Studio di Impatto Ambientale ENI PROGETTO ITALIA IMPIANTO EOLICO PORTO TORRES (34 MWp)

Risposta alla Richiesta di Integrazioni della Regione Sardegna - Assessorato della Difesa dell'Ambiente di cui alla Nota Prot. N. 8530 del 28/04/2020

Questo documento rappresenta la Risposta alla Richiesta di Integrazione predisposta in data 28 Aprile 2020 dall'Assessorato della Difesa dell'Ambiente della Regione Sardegna, inerente il Progetto per la realizzazione di un Impianto Eolico, di potenza pari a 34 MW, nel sito industriale di Porto Torres – area di proprietà di eni Rewind sita in Porto Torres, Porto Torres (SS).

Figura 1: Miglior tragitto di spostamento tra le aree umide dei biotopi di maggior pregio nelle vicinanze dell'area di progetto

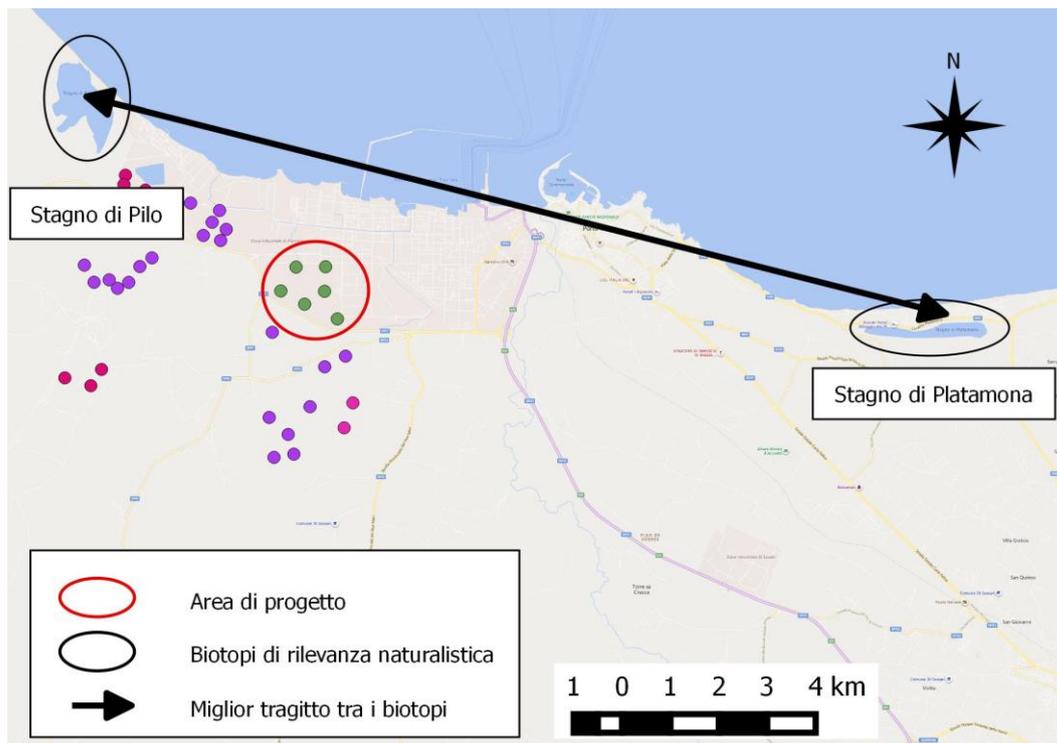
"Come dichiarato nello Studio di Incidenza Ambientale, in fase di esercizio l'impatto diretto sulla fauna è attribuibile alla possibile collisione con parti delle torri, e principalmente, con le loro parti rotanti, che interessa prevalentemente chirotteri, rapaci, uccelli acquatici e altri uccelli migratori.

In merito a tali aspetti non si è rilevata un'analisi degli impatti cumulativi sulla fauna in relazione alla presenza di altri impianti eolici esistenti o non ancora realizzati nell'area di inserimento del progetto in esame."

Gli spostamenti potenziali sopra ipotizzati, avrebbero nell'area di studio una direttrice prevalentemente parallela alla costa (Est-Ovest), sebbene occorra comunque specificare che gli studi compiuti per progettazioni limitrofe (in seno alle Valutazioni di Impatto Ambientale esperite per gli impianti considerati) a quella in oggetto non hanno evidenziato la consistente presenza di tali specie, che infatti - come noto - prediligono sorvolare ambienti più consoni alle loro caratteristiche ecologiche e che normalmente mostrano una minore presenza antropica e l'assenza di pressione venatoria. Per tale motivo, quindi, **si ritiene che tali spostamenti possano avvenire sul mare, lungo una rotta** (figura successiva) **che permetterebbe di spostarsi da una zona umida all'altra percorrendo un tragitto minore che non quella che passa nell'entroterra.**

Occorre inoltre precisare che, sebbene, gli aerogeneratori del progetto Eni New Energy determinino una maggiore lunghezza dell'area già formata dai parchi Turna e Rosario, perpendicolare alla direttrice di volo ipotizzata, gli stessi si pongono alla stessa altezza di quelli costituenti il Parco Fiume Santo (poco più ad Ovest), non incrementando, quindi, la lunghezza complessiva della potenziale area impattante in loco e non interferendo in alcun modo con la suddetta rotta.

Per tutto quanto sopra detto si ritiene che l'impatto diretto per collisione della fauna di quanto in oggetto non sia significativamente maggiore di quanto valutato nello Studio di Incidenza Ambientale, anche in considerazione dei possibili effetti cumulativi dovuti alla presenza di altri impianti eolici, già esistenti, in fase di realizzazione o di autorizzazione, nell'area di inserimento del progetto in esame.

Figura 3: Schema con le interdistanze tra gli aerogeneratori (Fonte: Allegato 4 allo SIA "Relazione Paesaggistica")

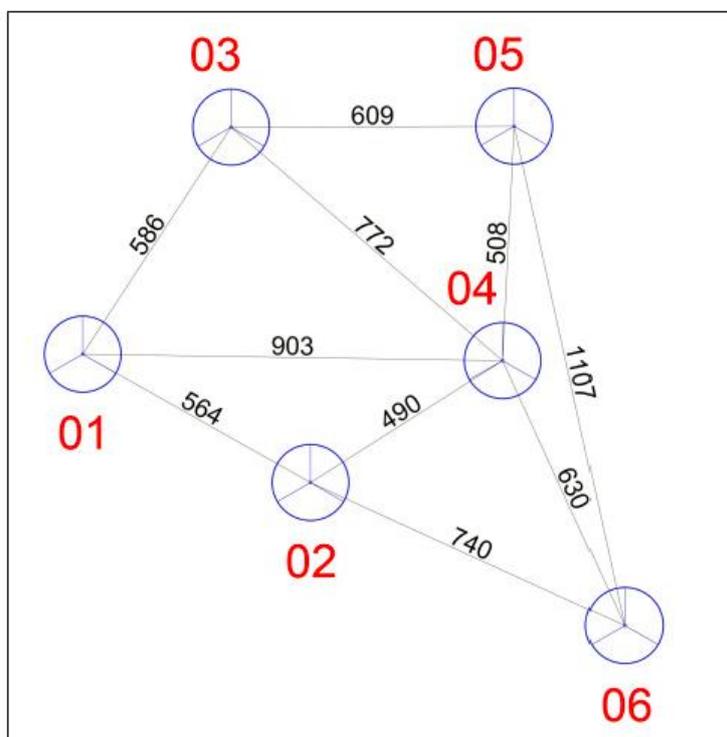
"Inoltre le interdistanze tra le torri suggerite nelle linee guida regionali allegata alla DGR n. 3/17 del 16/01/2009 non sono sempre rispettate, come meglio illustrato di seguito, generando un sovrappollamento di aerogeneratori in un'area relativamente piccola con conseguente aumento del rischio di collisione".

"Considerato che il vento prevalente, sia in termini di intensità che di frequenza, proviene da Ovest e da Nord-Ovest (rif. pag. 7 - Analisi di producibilità) e che per gli aerogeneratori in progetto la distanza di 3 diametri corrisponde a 495 m e la distanza di 5 diametri a 825 m, facendo rilerimento alle interdistanze tra gli aerogeneratori riportate nello schema a pag. 61 della Relazione Paesaggistica risulta che la distanza di 5D è rispettata solo tra gli aerogeneratori WTG 01 e WTG 04".

- la distanza minima consigliata, al fine di ottimizzare la producibilità del parco eolico, dalle suddette Linee Guida, da mantenere in generale tra gli aerogeneratori che non sono posizionate lungo la direzione del vento predominante, è pari a circa 3 volte il diametro del rotore, ovvero a circa 495 m. Come si evince dalla successiva figura, **l'interdistanza richiesta è pressochè rispettata per tutte le turbine. Solo l'interdistanza tra gli aerogeneratori WTG2 e WTG4 risulta pari a 490 m anzichè i 495 m consigliati dalle Linee Guida** (differenza pari a 5m)

- la distanza minima consigliata, al fine di ottimizzare la producibilità del parco eolico, dalle suddette Linee Guida, da mantenere in generale tra gli aerogeneratori che sono posizionate lungo la direzione del vento predominante, è pari a circa 5 volte il diametro del rotore, ovvero a circa 825 m. Come si evince dalla successiva figura, **l'interdistanza richiesta è rispettata per tutte le turbine tranne quella tra gli aerogeneratori WTG3 e WTG5, che risulta pari a 609 m anzichè i 825 m consigliati dalle Linee Guida** (differenza pari a 216m)

Come emerge dall'analisi della Figura 3 riportata al precedente paragrafo, le distanze minime suggerite dalle linee guida regionali sono state dunque sempre rispettate (Tabella 2 in calce), ad eccezione della distanza tra:

- la WTG02 e la WTG04, che risulta essere più corta di circa 5 m
- la WTG03 e al WTG05 che risulta essere più corta di circa 216m

Figura 9: Progetti fotovoltaici limitrofi al parco eolico proposto

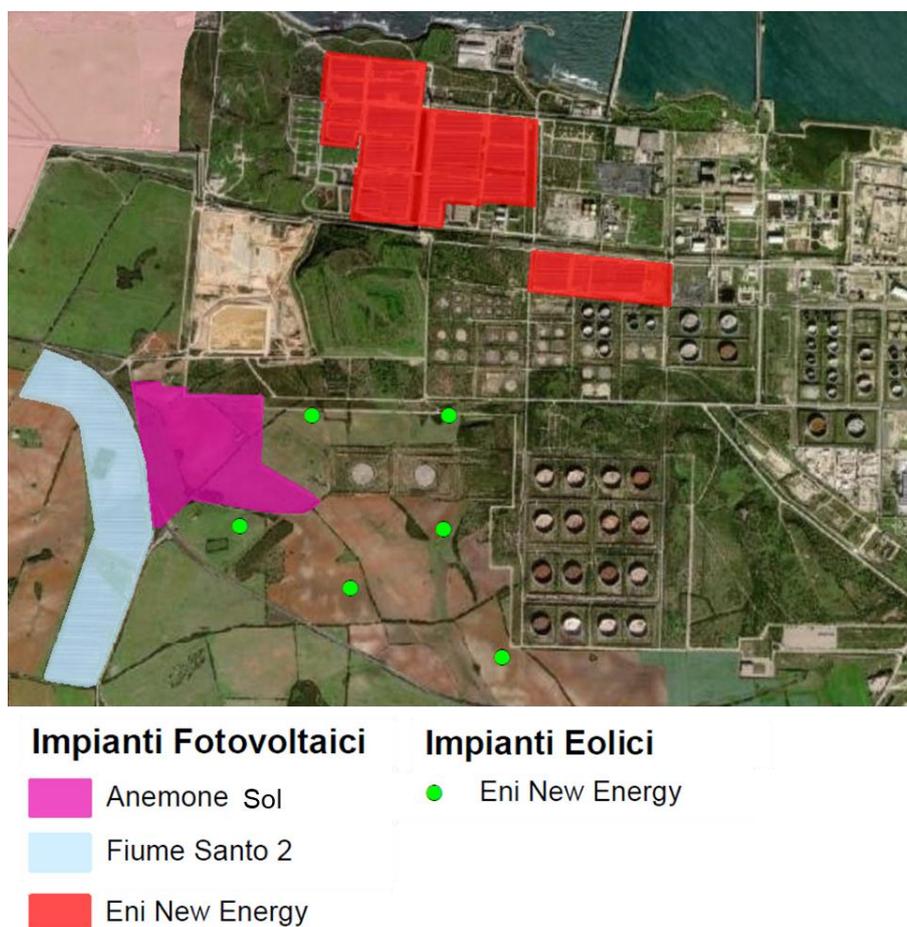
"Si rileva, in particolare, la necessità di valutare potenziali interferenze (quali diminuzioni della producibilità a seguito dell'ombreggiamento indotto) sul campo fotovoltaico proposto dalla Società Anemone Sol, su quello esistente della Società Eon ("Fiumesanto 2") e su quello della medesima società Proponente in fase di realizzazione".

Come richiesto, sono state effettuate dal Proponente, con i dati disponibili, recuperati dall'analisi di documentazione pubblica e tramite verifiche in campo, alcune simulazioni effettuate tramite PVsyst, che valutano la perdita di producibilità che potrebbe interessare gli impianti fotovoltaici limitrofi, riportati nella figura in calce, una volta realizzato l'impianto eolico proposto.

Nello specifico, le perdite di producibilità su base annuale sembrerebbero essere estremamente limitate, ed a conferma, di seguito si riportano le risultanze dell'analisi effettuata:

- Anemone Sol: perdite pari a circa 0,3%;
- Fiume Santo 2: perdite pari a circa 0,03%;
- Eni New Energy: perdite nulle.
